工事計画認可申請書の一部補正について

玄海原子力発電所第 3 号機

工事計画認可申請書の一部補正

令和 2 年 1 月 30 日付け原発本第 194 号にて申請した工事計画認可申請書について、添付資料の図面を詳細化するため補正する。あわせて、記載の適正化を行う。

第2-2-2 図 受動的に機能を発揮する設備 (敷地内固定源) (1/7)

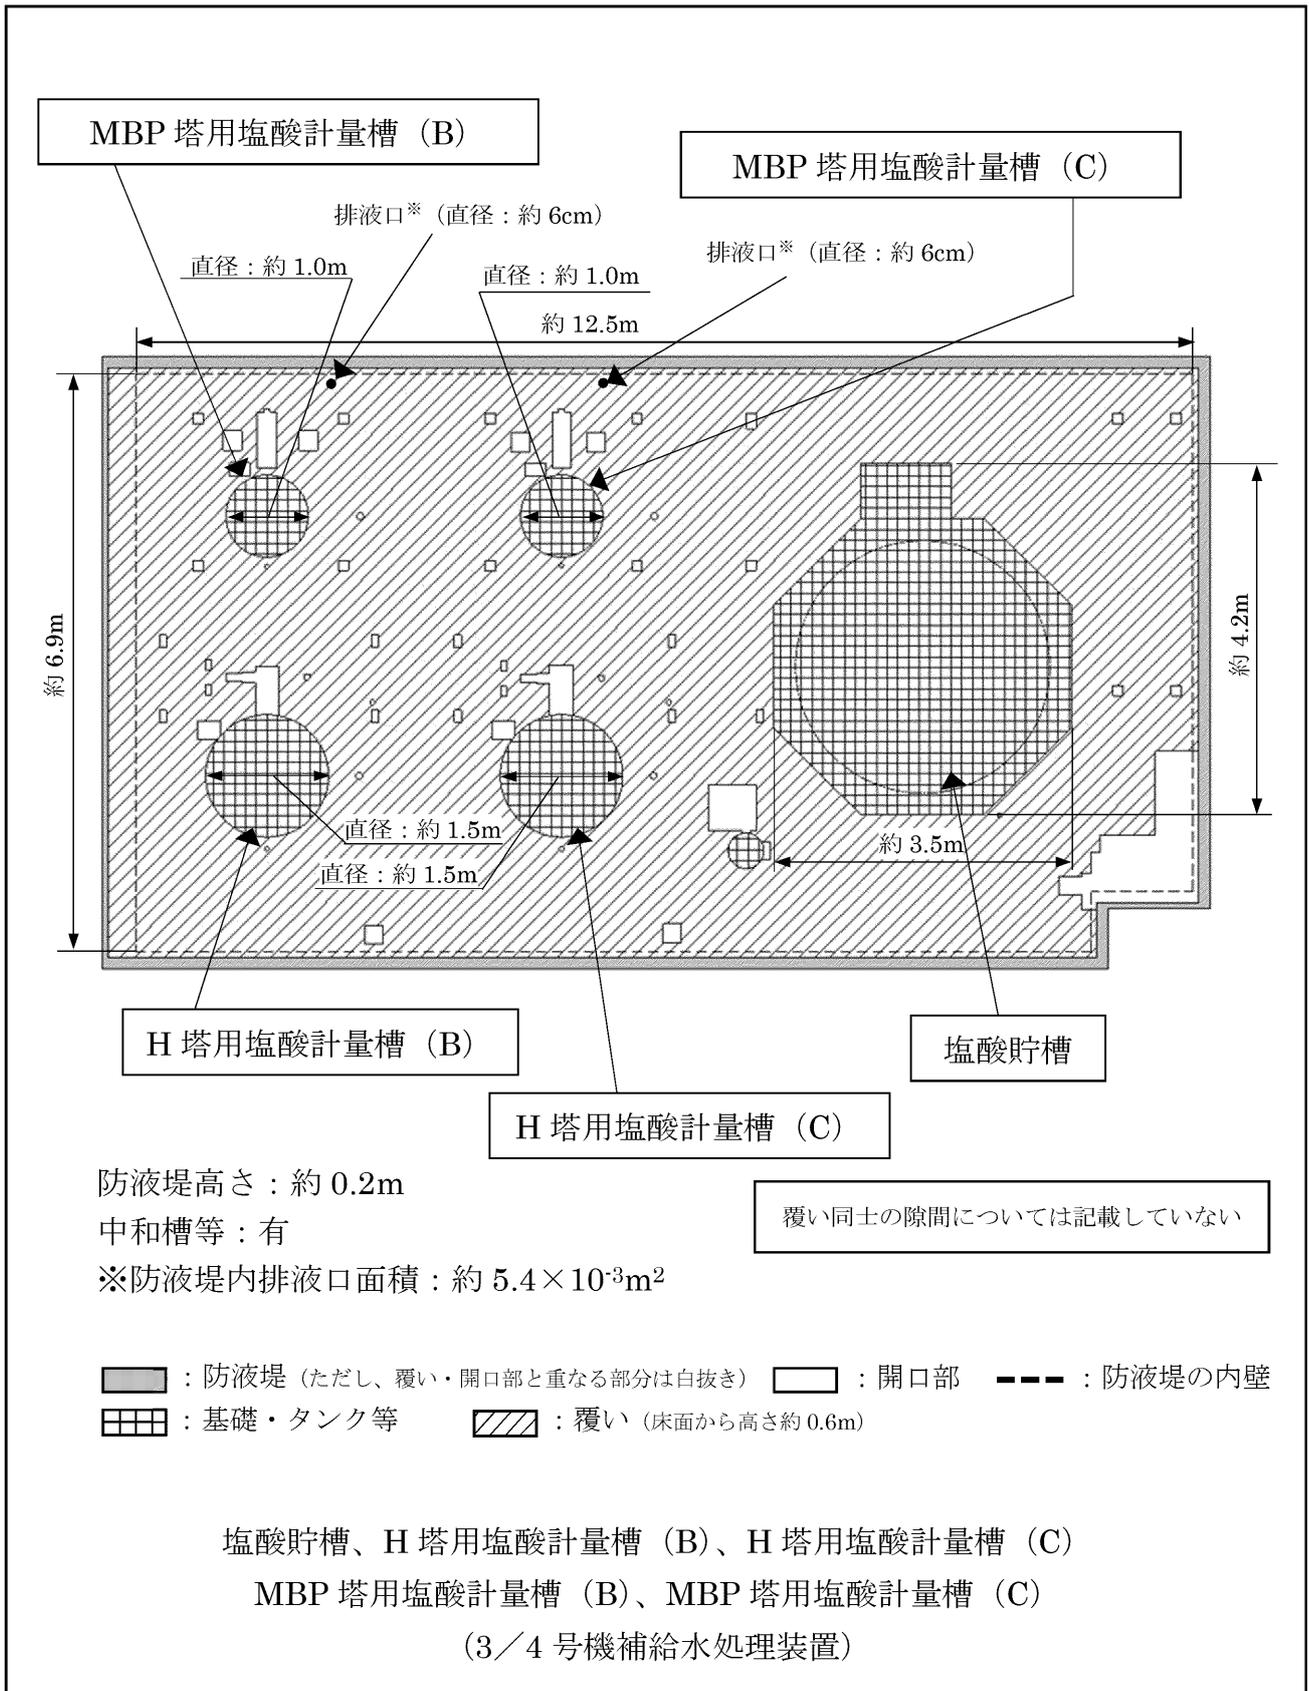
補正前	補正後	備考
<p>第2-2-2図 受動的に機能を発揮する設備（敷地内固定源）（1/7）</p>	<p>第2-2-2図 受動的に機能を発揮する設備（敷地内固定源）（1/7）</p>	<p>備考</p> <p>図面の詳細化</p>

第 2-2-2 図 受動的に機能を発揮する設備 (敷地内固定源) (2/7)

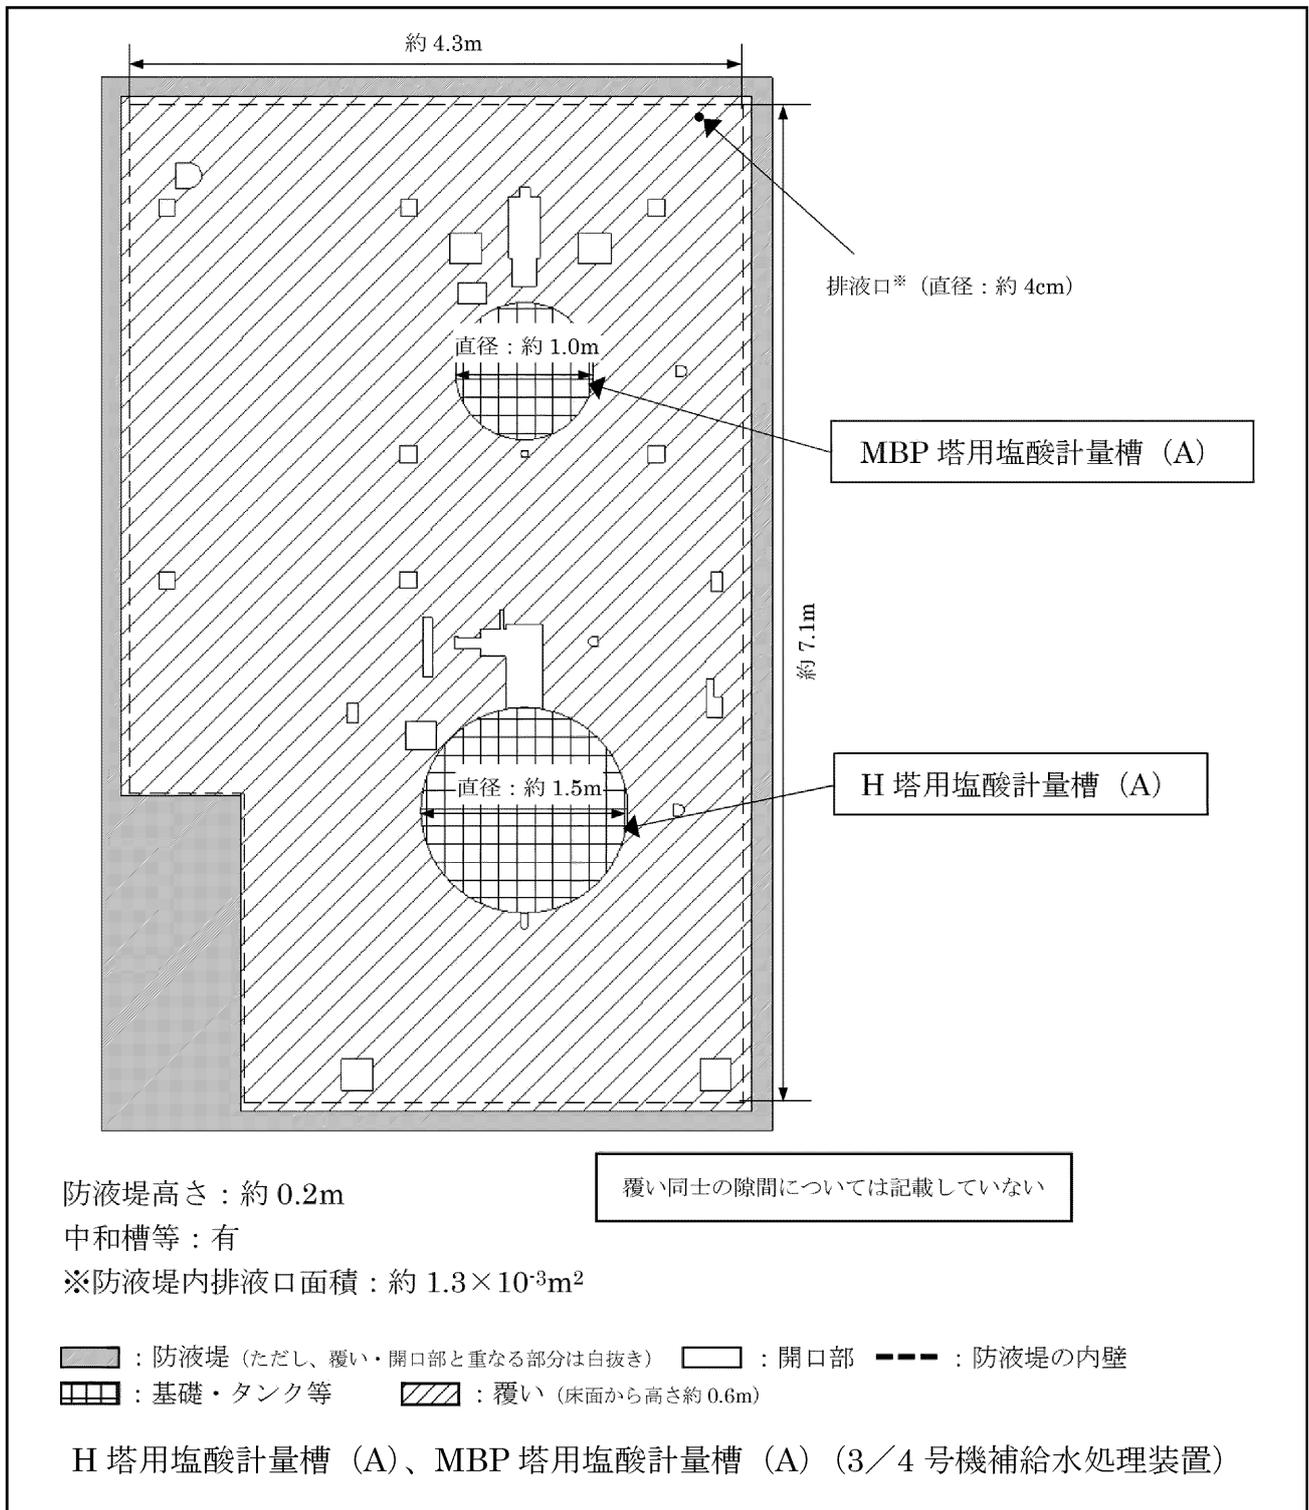
補正前	補正後	備考
<div data-bbox="290 457 1225 1157" data-label="Diagram"> <p>A-H 塔用塩酸計量槽、A-MBP 塔用塩酸計量槽 (3/4号機補給水処理装置)</p> <p>第2-2-2図 受動的に機能を発揮する設備 (敷地内固定源) (2/7)</p> </div> <div data-bbox="290 1220 1225 1709" data-label="Diagram"> <p>塩酸貯槽、塩酸計量槽 (3号機復水脱塩装置)</p> <p>第2-2-2図 受動的に機能を発揮する設備 (敷地内固定源) (3/7)</p> </div>	<div data-bbox="1427 478 2362 1562" data-label="Diagram"> <p>約4.3m</p> <p>約7.1m</p> <p>排水口* (直径: 約4cm)</p> <p>直径: 約1.0m</p> <p>直径: 約1.5m</p> <p>MBP 塔用塩酸計量槽 (A)</p> <p>H 塔用塩酸計量槽 (A)</p> <p>防液堤高さ: 約0.2m 中和槽等: 有 ※防液堤内排水口面積: 約1.3×10³m²</p> <p>覆い同士の隙間については記載していない</p> <p>防液堤 (ただし、覆い・開口部と重なる部分は白抜き) 開口部 防液堤の内壁 基礎・タンク等 覆い (床面から高さ約0.6m)</p> <p>H 塔用塩酸計量槽 (A)、MBP 塔用塩酸計量槽 (A) (3/4号機補給水処理装置)</p> <p>第2-2-2図 受動的に機能を発揮する設備 (敷地内固定源) (2/7)</p> </div>	<p>図面の詳細化</p>

第2-2-2図 受動的に機能を発揮する設備 (敷地内固定源) (3/7)

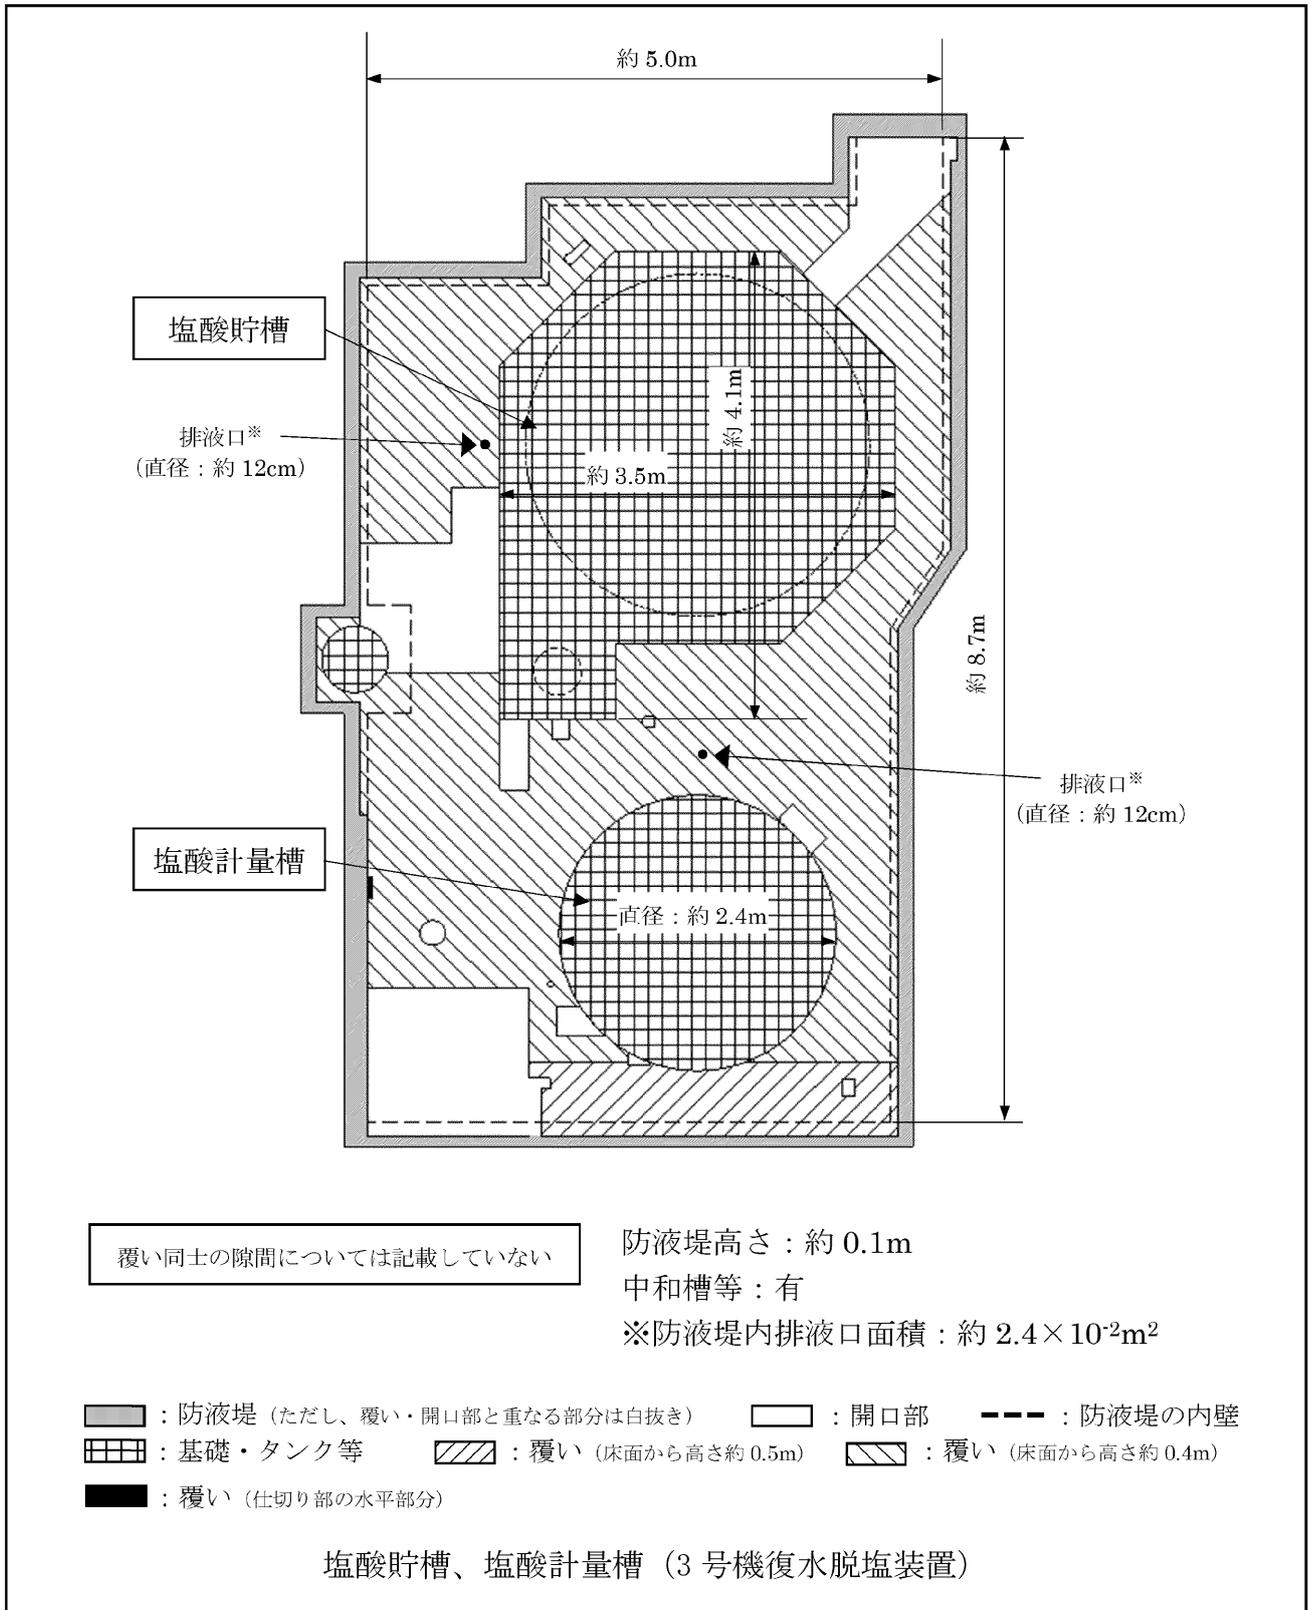
補正前	補正後	備考
	<p>約5.0m</p> <p>約8.7m</p> <p>塩酸貯槽</p> <p>排水口※ (直径: 約12cm)</p> <p>約4.1m</p> <p>約3.5m</p> <p>直径: 約2.4m</p> <p>排水口※ (直径: 約12cm)</p> <p>塩酸計量槽</p> <p>覆い同士の隙間については記載していない</p> <p>防液堤高さ: 約0.1m 中和槽等: 有 ※防液堤内排水口面積: 約$2.4 \times 10^{-2} \text{m}^2$</p> <p>■: 防液堤 (ただし、覆い・開口部と重なる部分は白抜き) □: 開口部 - - - : 防液堤の内壁 ▨: 基礎・タンク等 ▩: 覆い (床面から高さ約0.5m) ▪: 覆い (床面から高さ約0.4m) ■: 覆い (仕切り部の水平部分)</p> <p>塩酸貯槽、塩酸計量槽 (3号機復水脱塩装置)</p> <p>第2-2-2図 受動的に機能を発揮する設備 (敷地内固定源) (3/7)</p>	<p>図面の詳細化</p>

第2-2-2図 受動的に機能を発揮する設備 (敷地内固定源) (4/7)

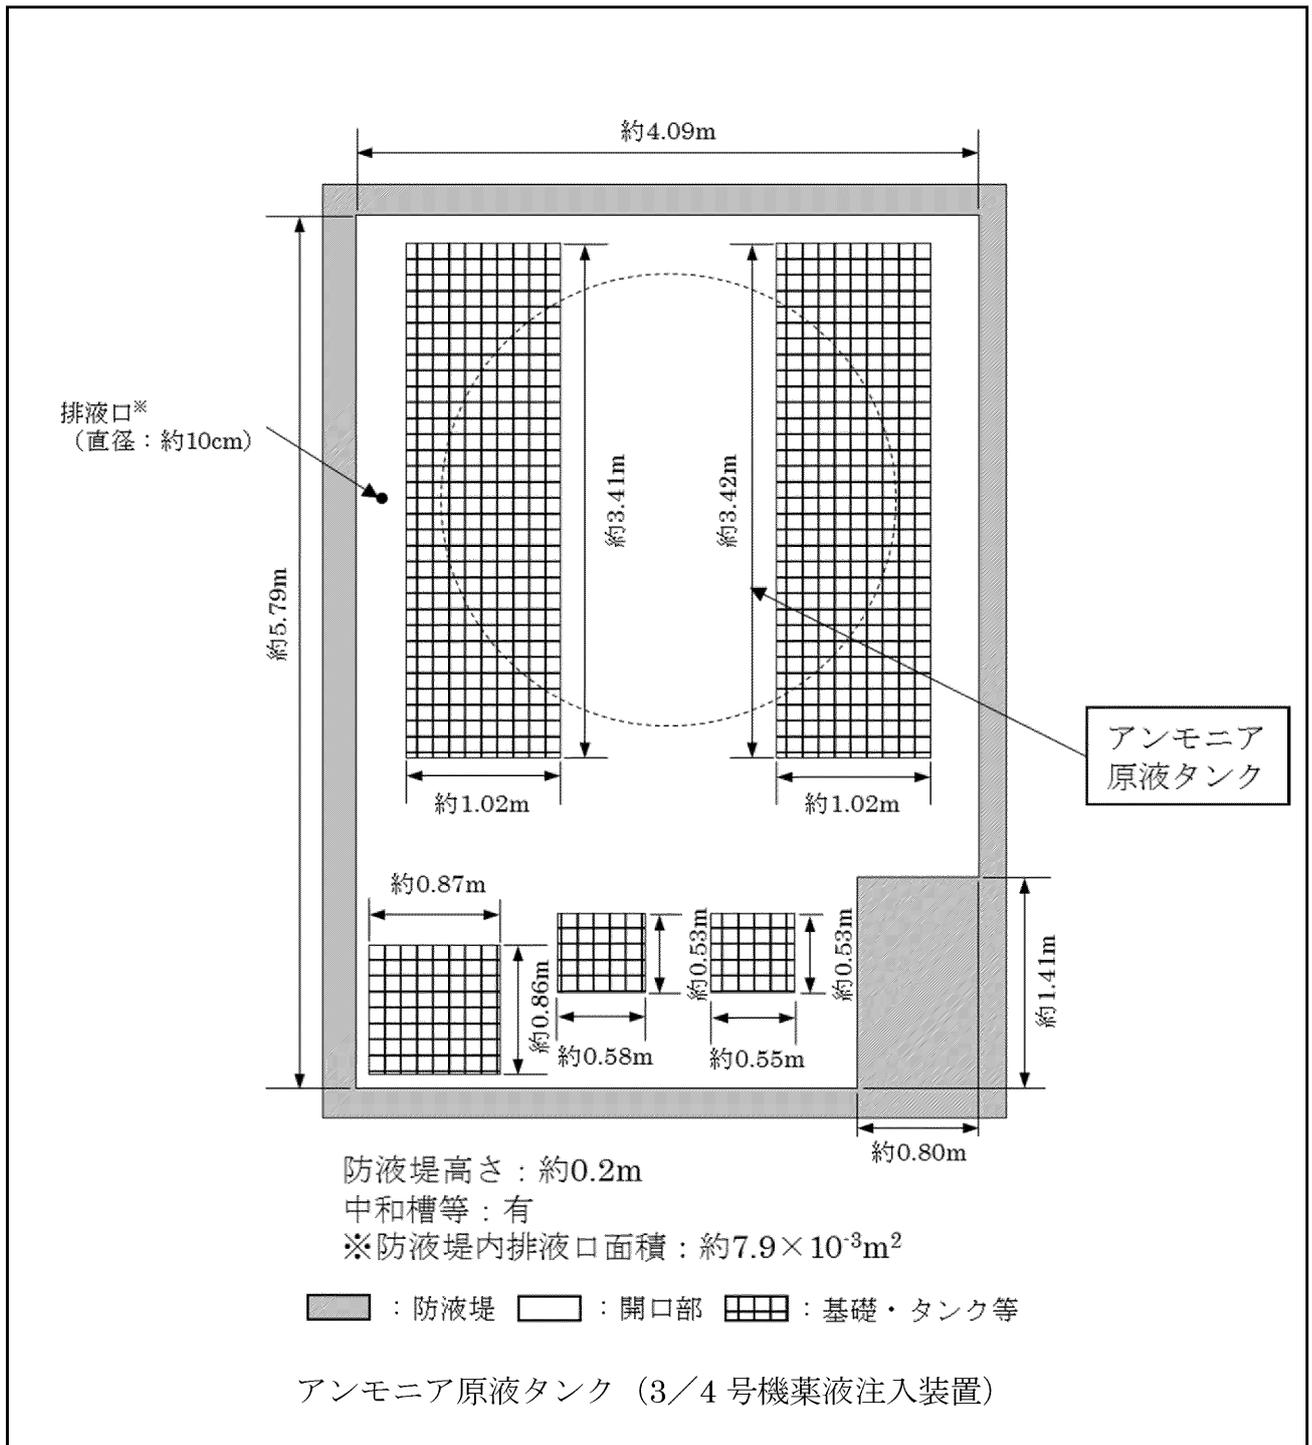
補正前	補正後	備考
<div data-bbox="290 468 1225 856" data-label="Diagram"> <p>アンモニア原液タンク (3/4号機薬液注入装置)</p> </div> <p data-bbox="394 867 1107 898">第2-2-2図 受動的に機能を発揮する設備 (敷地内固定源) (4/7)</p> <div data-bbox="290 1041 1225 1598" data-label="Diagram"> <p>塩酸貯槽、塩酸計量槽 (4号機復水脱塩装置)</p> </div> <p data-bbox="394 1608 1107 1640">第2-2-2図 受動的に機能を発揮する設備 (敷地内固定源) (5/7)</p>	<div data-bbox="1433 449 2368 1488" data-label="Diagram"> <p>アンモニア原液タンク</p> <p>排液口[※] (直径: 約10cm)</p> <p>約4.09m</p> <p>約5.79m</p> <p>約1.02m</p> <p>約3.41m</p> <p>約3.42m</p> <p>約0.87m</p> <p>約0.86m</p> <p>約0.58m</p> <p>約0.55m</p> <p>約0.53m</p> <p>約0.53m</p> <p>約1.41m</p> <p>約0.80m</p> <p>防液堤高さ: 約0.2m 中和槽等: 有 ※防液堤内排液口面積: 約7.9×10³m²</p> <p>■: 防液堤 □: 開口部 ▤: 基礎・タンク等</p> <p>アンモニア原液タンク (3/4号機薬液注入装置)</p> </div> <p data-bbox="1537 1499 2249 1530">第2-2-2図 受動的に機能を発揮する設備 (敷地内固定源) (4/7)</p>	<p data-bbox="2472 510 2665 541">図面の詳細化</p>

第2-2-2図 受動的に機能を発揮する設備（敷地内固定源）（5/7）

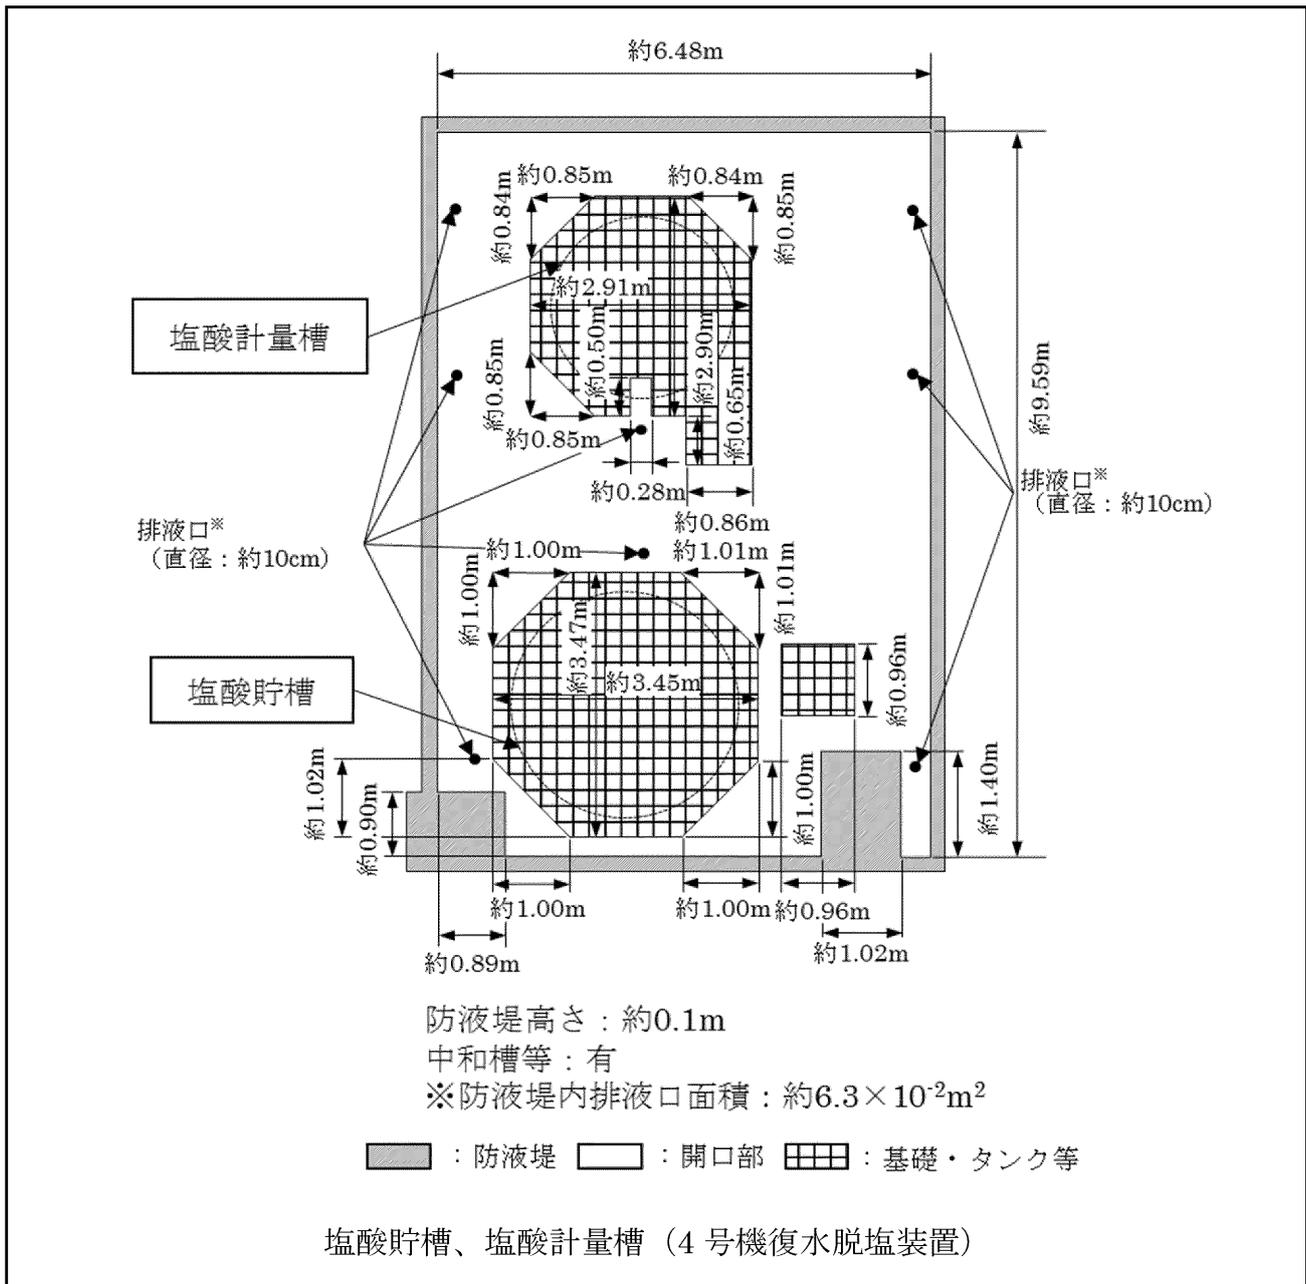
補正前	補正後	備考
<p style="text-align: center;">—</p>	 <p style="text-align: center;">第2-2-2図 受動的に機能を発揮する設備（敷地内固定源）（5/7）</p>	<p>図面の詳細化</p>
